Отговори на зададени въпроси по Обществена поръчка с предмет: „Избор на изпълнител за извършване на ремонт на читалище „Н. Й. Вапцаров – 1873“ в град Тутракан“

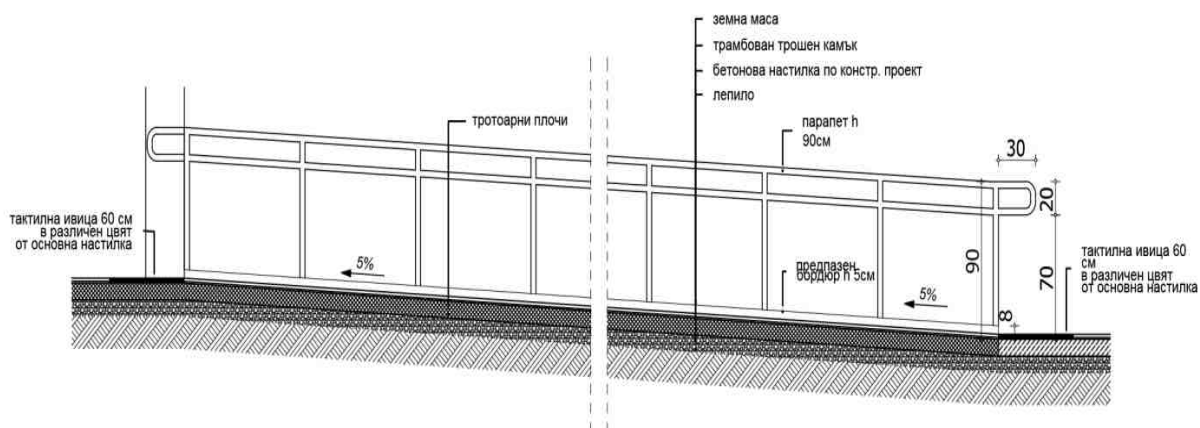
Въпрос №3: В Подобект Вътрешни Довършителни работи, към Позиция 49. Демонтаж на дървена конструкция - м3 – 5,37. Моля да уточните, какво включва тази позиция, както и да потвърдите мерната единица.

Отговор №3: Позиция № 49 - „Демонтаж на дървена конструкция“ от Подобект „Вътрешни довършителни работи“ представлява демонтажа на дървената гредова конструкция, на която е монтирано дюшамето, описано в предната позиция № 48 - „Демонтаж дюшаме“. Става въпрос за помещение 9 /каса/ на етаж 3 (чертеж 5 по част Архитектура). Според направеното заснемане стоманобетонната плоча е 45-50 см по-ниско от котата на готов под, като това пространство е решено с конструкция от иглолистен материал. Тази конструкция е силно деформирана и е нужен демонтажът и. В количествената сметка е допусната техническа грешка, като мерната единица по тази позиция е в квадратни метри и следва да се чете „Демонтаж на дървена конструкция“ - 5.37 [м2].
